質疑回答書

瀬戸特別支援学校リニューアル(建築)工事において、下記のとおり質疑がありましたので回答します。

<b>瀬戸市          教育部          教育政策課</b>	名称	瀬戸特別支援学校リニューアル(建築)工事	図面No	AS-13
	図面	配置図・外構図(改修後) 縮尺 1/400 1/30		
	製作	設計No 年 月 日 担当		
訂正	2026 2 年 月 日			
設計・監理 株式会社岩崎設計事務所 1級建築士登録第340519号 岩崎英一郎

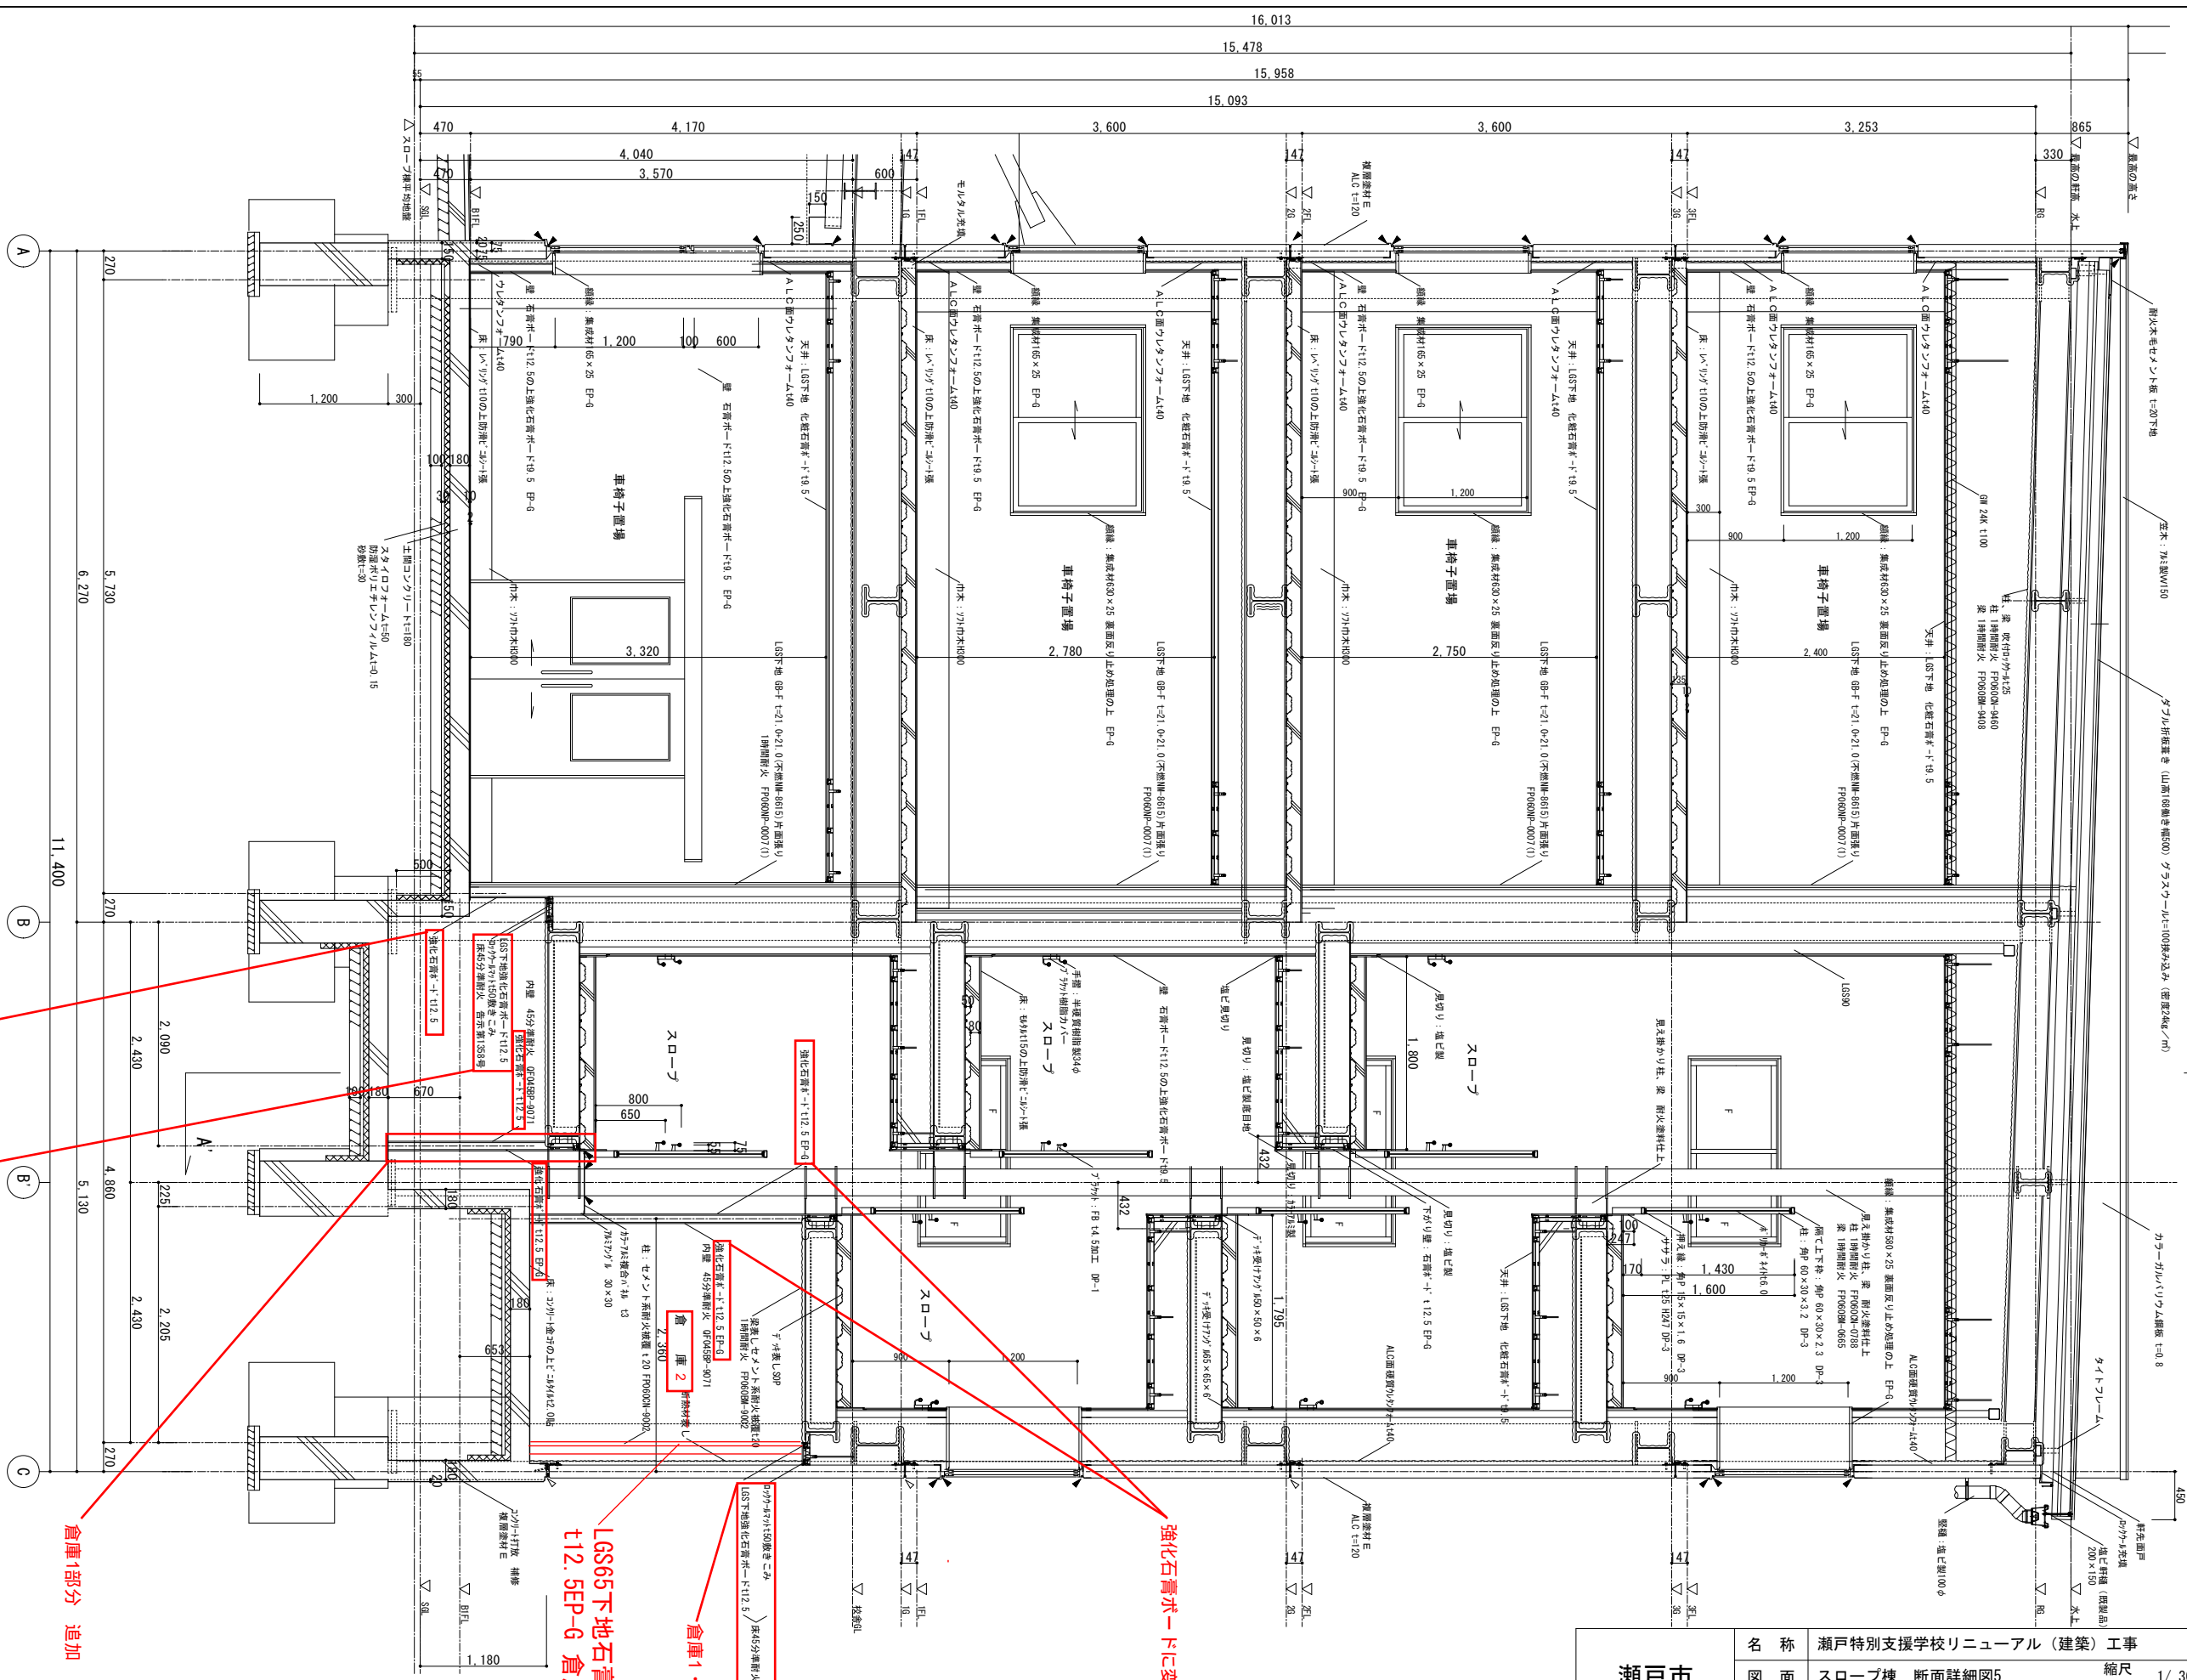
173	(仮設及び協議事項)	竣工写真は別途と考えてよろしいでしょうか。もしある場合、カット数をご指示下さい。	提出書類一覧表のとおりです。原則、工事箇所すべてが必要です。
174	(仮設及び協議事項)	中東情勢により、材料の入荷停止及び価格上昇の懸念が有ります。その都度、価格及び工期の協議をお願いします。	別途協議によります。
175	発注者からの追加事項		スロープ棟 消火器埋込BOX ユニオン UF-1F-2204-PWH+消火器 9か所追加 スロープ棟倉庫内、消火器 2か所追加としてください。
176	発注者からの追加事項		スロープ棟 外部雨水桝、雨水配管追加としてください。 別紙、図面AS-13に追記しましたのでご参照ください。

名称	瀬戸特別支援学校リニューアル（建築）工事			縮尺	1/30	図面No	AS-22
図面	スロープ棟 断面詳細図5			年	2026	月	2
製作	設計No	年	月	日	担当		
訂正	2026	2	年	月	日		
設計・監理 株式会社岩崎設計事務所 1級建築士登録第340519号 岩崎英一郎

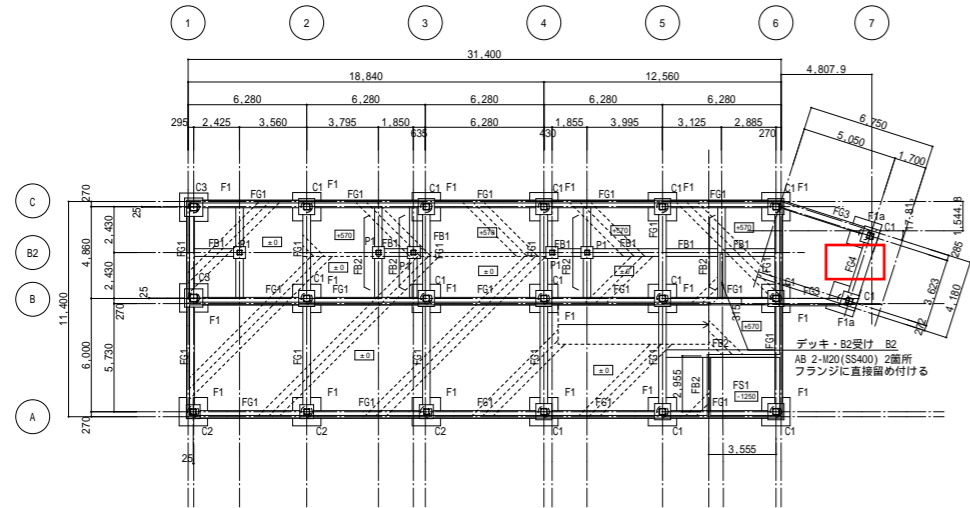
- 倉庫1 南側壁内側に強化石膏ボードt12.5追加
- 倉庫1 間仕切 強化石膏ボードt12.5両面貼り追加
- 倉庫2 間仕切 強化石膏ボードt12.5両面貼りに変更

<b>瀬戸市 教育部 教育政策課</b>	名称	瀬戸特別支援学校リニューアル(建築)工事	図面No
	図面	基礎伏図、1階・M2階・2階伏図	S - 9
	製作	設計No 年 月 日 担当	縮尺 S=1/200(A1) S=1/400(A3)
	訂正	2026 2 年 月 日	
設計・監理 株式会社岩崎設計事務所 一級建築士登録第340519号 岩崎英一郎

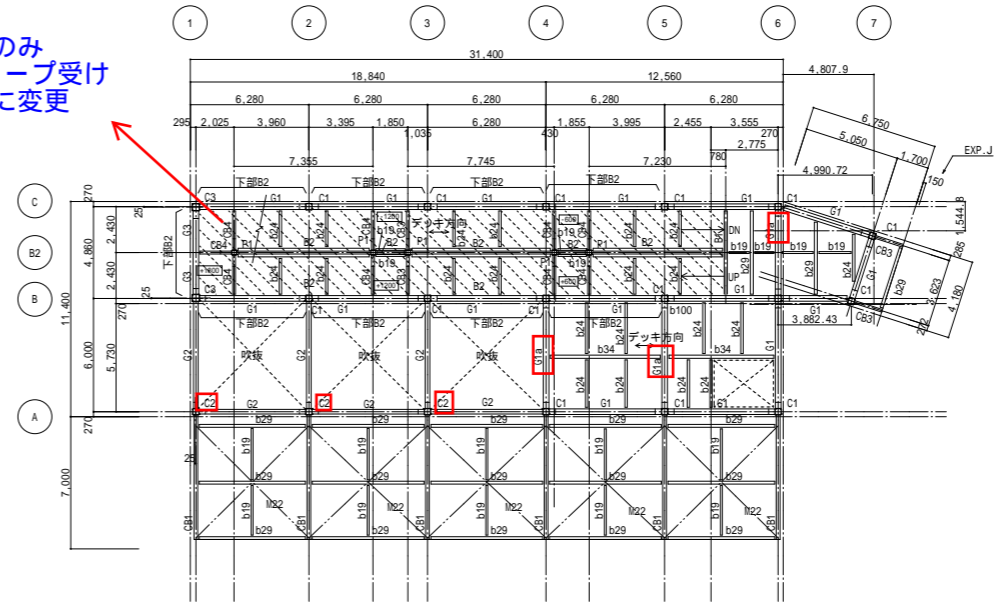
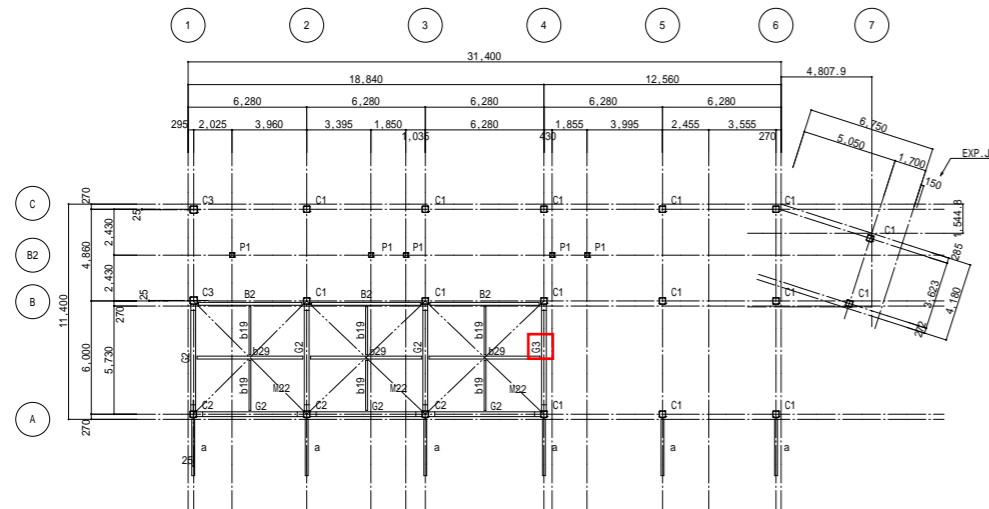
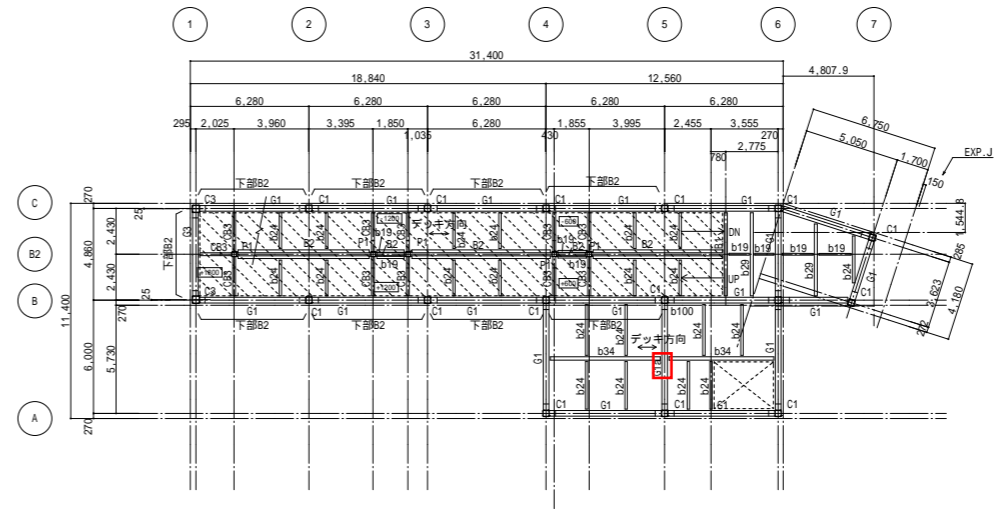
番号	図面No.	質問事項	回答
1	S-9、13	B1F伏図では、F1 18箇所 F1a 2箇所と読み取れ、PHC杭F1 φ600-10m F1a φ600-10mと記載があり、設計書P-51では、PHC杭φ500 L-12m 4本 PHC杭φ600 L-12m 18本となっています。どのように理解したらよいか指示願います。	F1×18+F1a×2を正とします。 構造精査により杭の長さ・工法に訂正がありますので、別紙、構造図S-1,S-9～15を参照してください。
2	S-14、15	柱リストB1階-C1 □350×350×25 BCRと記載されていますが、製作可能範囲外です。t=22と理解して宜しいですか？	t22を正とします。 構造精査により、柱脚及び梁の変更(CB4,G1a)がありますので別紙、構造図S-1,S-9～15を参照してください。
3	AS-28、29	スロープ棟建具符号図・建具表と設計書P-71～P-74の記載内容にかなりの差異が生じています。建具表を正とすれば良いですか？	建具符号図・建具表を正としてください。 SD-1については、遮煙性能付としてください。
4	設計書 P-18	原山小学校仮校舎 設計書に躯体改修・建具改修の項目及び細目が記載されていません。どのように理解したらよいか指示願います。	工事内容は、A-173の建具改修、A-180～182のスロープ新設となります。
5	AS-14～31	スロープ棟で設計図に有り設計書に無い下記の項目の有無をご指示下さい。 ① 木製額縁(積層165*25又は630*25) ② ALC面発砲ウレタン吹付け t-40 ③ 天井グラスウール 24k t-100 ④ EVピットウレタン防水 ⑤ 点字ブロック(内部スロープ) ⑥ サッシ廻りシーリング(該当数量が無い) ⑦ 鉄骨耐火塗装 ⑧ パラペットアルミ笠木 ⑨ 外部吊り庇鉄骨フツ樹脂塗装	設計図を正としてください。
6	設計書	普通・特別教室棟 外壁改修工事にある車寄せ 屋根材ポリカボネードの施工場所等仕様詳細をご指示ください。	サイクルポートは既設のままとしてください。

67	(スロープ棟) S-9	地中小梁FB2のリストはFB1と同様と考えてよろしいでしょうか。	別紙、構造図S-13 基礎梁リストに追記しました。
68	(スロープ棟) S-9,13 設計書	PHC杭の仕様は基礎リストの杭長10.0m・セメントミルク工法とし、全てφ600・20本が正と考えてよろしいでしょうか。	No.11に同じです。

69	(スロープ棟) S-11,12,15	A通1-3間・1FLから上部の鉄骨柱が1階伏図ではC1となっていますが、軸組図のC2が正と考えてよろしいでしょうか。	C2を正としてください。
70	(スロープ棟) S-9	鉄骨小梁・b34のリストは、H-340×250×9×14と考えてよろしいでしょうか。	b34はH-346x174x6x9とします。
71	(スロープ棟) AS-23 A-102	車椅子置場・下足入(K-1)のW寸法は、家具詳細図のW=4500が正と考えてよろしいでしょうか。	宜しいです。
72	(スロープ棟) AS-23,29	LSD-1の両袖部分はガラスFIX(FLt=5)と考えてよろしいでしょうか。	強化ガラスt5+飛散防止フィルム張り(衝突防止に配慮した仕様)としてください。
73	(スロープ棟) AS-18,30	展開図の「アクリルスクリーン・手摺付」の様子は、AS-18図の手摺詳細と同様(スクリーンはホリカーホネイトt6.5、H寸法はH=1100)と考えてよろしいでしょうか。	設計図AS-18のとおりです。
74	(スロープ棟) AS-14,27	屋根の様子が、設計図では山高168の二重折板葺きですが、設計書では山高90のシングル折板葺きと相違しています。設計図の山高168二重折板葺きを正と考えて宜しいでしょうか。	宜しいです。
75	(スロープ棟) AS-14	上記質疑を正とした場合、二重折板葺きの場合、折板の様子は認定番号より三晃金属「丸馳折板Ⅱ型」同等品とし、下弦材はガルバリウム鋼板t0.6素地、上弦材はカラーガルバリウム鋼板t0.8と考えて宜しいでしょうか。	宜しいです。
76	(スロープ棟) AS-15,17	渡り廊下屋根の水上側が屋根伏図ではパラペットがありますが、断面図ではパラペットがありません。断面図のパラペット無しを正と考えて宜しいでしょうか。	パラペット有りとしてください。
77	(スロープ棟) AS-15,16	渡り廊下屋根からの縦樋が平面図や立面図に記載されていませんが、両端の2ヶ所分と考えて宜しいでしょうか。	宜しいです。
78	(スロープ棟) AS-14,21	大庇が外部仕上表ではガルバリウム鋼板フッ素樹脂塗装ですが、断面詳細図ではカラーSGL鋼板と相違しています。カラーSGL鋼板を正と考えて宜しいでしょうか。	宜しいです。

1階のみ  
スロープ受け  
CB4に変更

瀬戸市 教育部 教育政策課	名称	瀬戸市特別支援学校リニューアル(建築)工事			図面No
	図面	エレベーター棟改修工事			縮尺 NONE (A1) NONE (A3)
	製作	設計No	年 月 日	担当	
	訂正	年 月 日			
設計・監理 株式会社岩崎設計事務所 1級建築士登録第340519号 岩崎英一郎

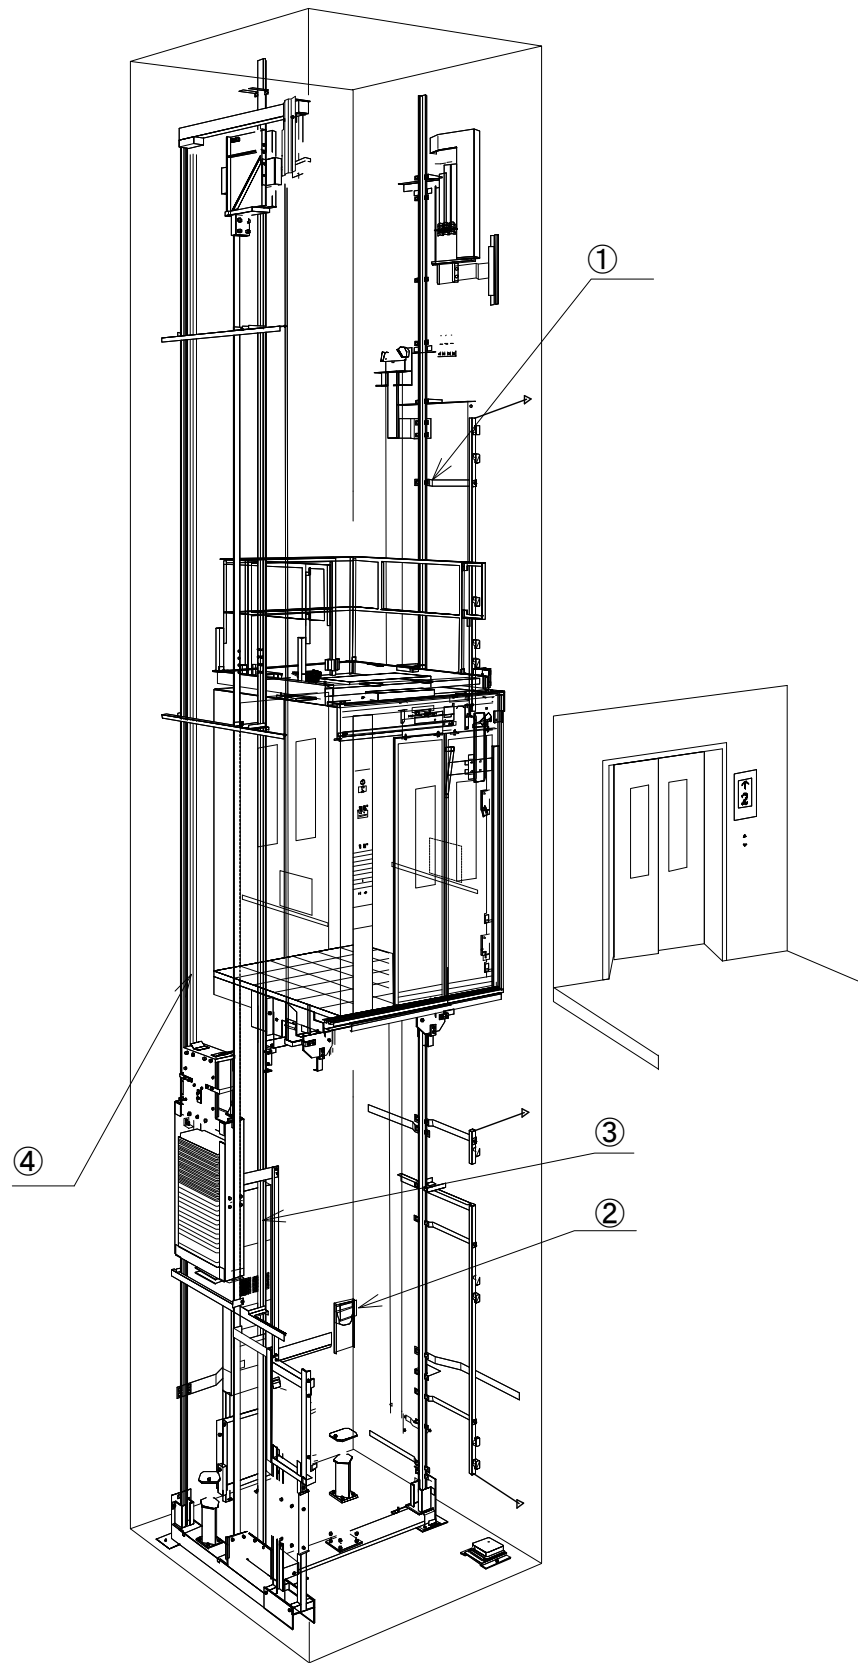
148	(エレベーター棟) A-23	既設外壁はALCとし、可とう形改修塗材Eを新設するものと考えてよろしいでしょうか。	校舎棟は、外壁コンクリート、可とう形改修塗材とし、スロープ棟はALC、複層塗材Eとしてください。
149	(エレベーター棟)	エレベーター本体の改修内容がわかる設計図書が見受けられません。仕様内容をご指示願えないでしょうか。	別紙、図面エレベーター棟改修工事を参照してください。
150	(体育館棟) A-147	既設側溝面のコンクリートパネル12敷新設について、具体的な範囲、または見込み数量をご指示ください。	A-139 改修後 1階平面図 テラススロープ幅=2,250となります。
151	(体育館棟) A-144	新設する「折りたたみシート」は別途工事でしょうか。本工事とする場合は仕様・程度をご指示ください。	No.32に同じです。
152	(体育館棟) A-187	空調機の防球ガードについて仕様等、詳細をご指示ください。	別途、機械設備工事としてください。
153	(体育館棟) A-139	改修前平面図で、屋内運動場のステージ側床に記号Hが図示されていますが、フローリングのみやり替えと読み替えてよろしいでしょうか。	宜しいです。
154	(体育館棟) A-139	便所の新設土間コンクリートの厚みはt=150と考えてよろしいでしょうか。	宜しいです。
155	(体育館棟) A-139	便所の新設土間コンクリートの下は、防湿シートのみ必要とし、断熱材は不要と考えてよろしいでしょうか。必要であれば、仕様・厚みをご指示ください。	宜しいです。
156	(体育館棟) A-145	器具庫・事務室の鋼製床組はラワンベニアまで既設のままとし、事務室のOAフロアは既存鋼製床組の上に施工するものと考えてよろしいでしょうか。	OAフロア床組みも新設としてください。
157	(体育館棟) A-138,145	事務室の巾木は、仕上表では撤去・新設ですが、展開図では既設のまま・EP-G塗替となっています。仕上表通り、撤去・新設が正と考えてよろしいでしょうか。	Y2通り新設壁については巾木新設とし、既設壁面の巾木は塗装塗りとします。

対策内容	取付	改造	備考
①	オモリ側レールブラケット保護線		○	既存不適格対応工事(耐震対策)
②	地震時管制運転(ガル値変更)		○	
③	カゴ側レールブラケット保護線		○	
④	オモリ側レールタイブラケット追加	○

① ● オモリ側レールブラケット保護線	② ● 地震時管制運転(ガル値変更)
③ ● かご側レールブラケット保護線	④ ● オモリ側タイブラケット追加

# KH-12. コンパクトキッチン YSC-180DE-R

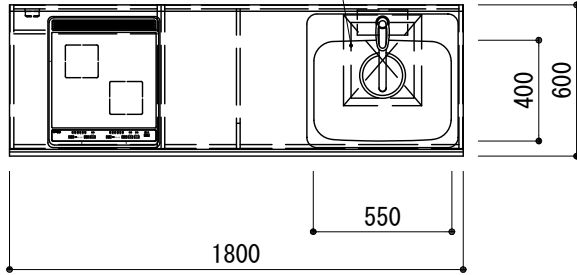
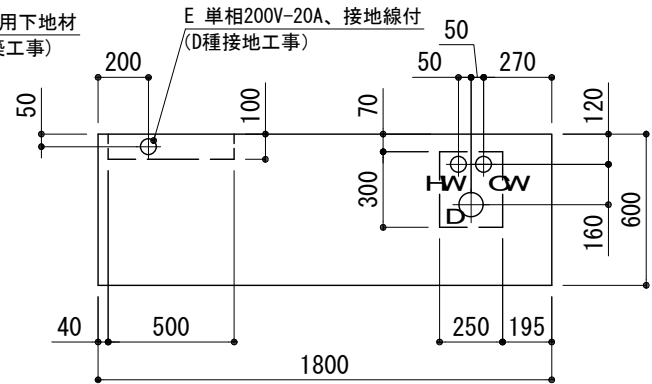
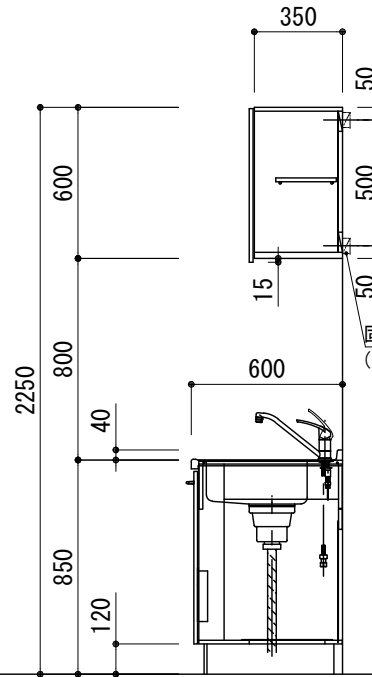
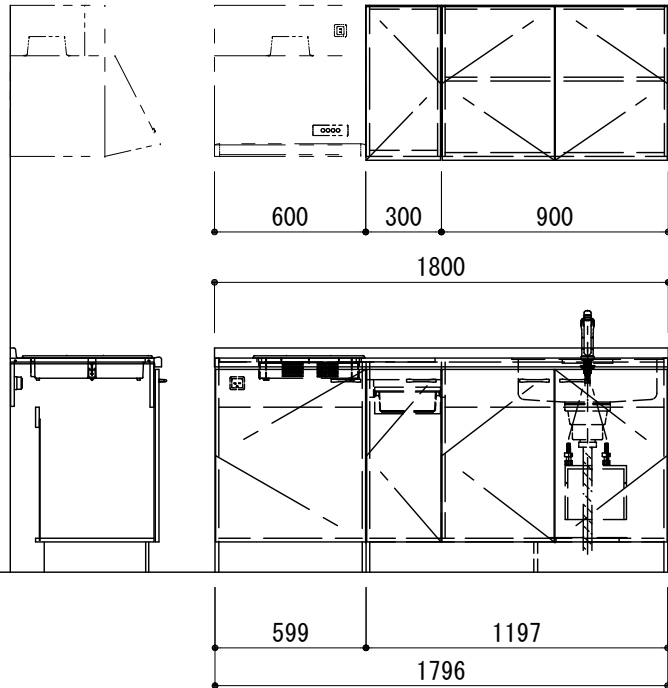
114	(校舎棟) A-100~ 109	家具符号図と家具詳細図とで、いくつか数量の違いが見られます。全て家具符号図を正と考えてよろしいでしょうか。	宜しいです。
115	(校舎棟) A-29,50 A-105	職員室1・2のミニキッチンについて、参考メーカー・品番等ご指示ください。	別紙、コンパクトキッチン(参考図)をご参照ください。
116	(校舎棟) A-18	1階廊下の手洗いは撤去・新設と考えてよろしいでしょうか。その場合、新設する手洗いはX12-13間・X22-23間共、昇降式と考えてよろしいでしょうか。	別途、機械設備工事としてください。
117	(校舎棟) A-84	廊下に新設する昇降式手洗いについて、仕様・程度をご指示ください。	別途、機械設備工事としてください。
118	(校舎棟) A-84	廊下に新設するSUS手洗いについて、仕様・程度をご指示ください。	No.64に同じです。
119	(校舎棟) A-31	来客玄関の新設受付カウンターは、積層材t35・CL仕上と考えてよろしいでしょうか。	宜しいです。 仕様:W1600×D800 厚35 CL仕上
120	(校舎棟) 設計書 P.110,138	環境配慮の対象となる既設仕上材を具体的にご指示ください。	アスベスト含有ボード等(レベル3相当)になります。
121	(校舎棟) 設計書 P.86	車寄せ(屋根材ポリカーボネート板)が1か所計上されていますが、該当する箇所が図面内に見当たりませんでした。具体的な施工場所、寸法等詳細をご指示ください。	No.6に同じです。
122	(西・東トイレ棟) A-20,24, 114,134	平面図ではトイレ棟の2・3階外壁が外断熱ですが、立面図では塗替、展開図等でも内断熱となっており異なります。立面図・展開図を正と考えてよろしいでしょうか。	No.11に同じです。
123	(西・東トイレ棟) A-18,95	1階トイレは、天井のみ全面撤去・新設するものと考えてよろしいでしょうか。	宜しいです。
124	(西・東トイレ棟) A-86,112	平面詳細図では西トイレの前室・通路部分に片開き扉が見られますが、建具符号図にはありません。不要と考えてよろしいでしょうか。必要であれば建具リストをご指示ください。	宜しいです。

名称	材質・仕様	
ワークトップ	ステンレス製 (銀河エンボス)	
	シンク: 550AS (シゲル工業製)	
	キャビネット	ケコミ: 化粧パチ
	底板: 点検開口有、点検蓋有	
	その他: 低圧メラミンパチ	
	扉	ライト (ポリエステル合板)
	取手	HZ-96
混合水栓	KM5011T (KM製)	
IHヒーター	SIH-E224G-E (三化製) 200V 4000W	
付属品	大型ゴミ収納器付排水ラップ 排水フレキシブルホース、包丁差し シーリングプレート、防臭キャップ	
ウォール	キャビネット	フード側側板: 化粧不燃板
	フード側底板外面: 化粧不燃板	
	背板: カラー合板	
	その他: 低圧メラミンパチ	
扉	ライト (ポリエステル合板)	
取っ手なし 下15mm伸ばし		
レンジフード	別途: 参考品番VAS-60AK	
コンセント	200V 20A (ヒーター用)
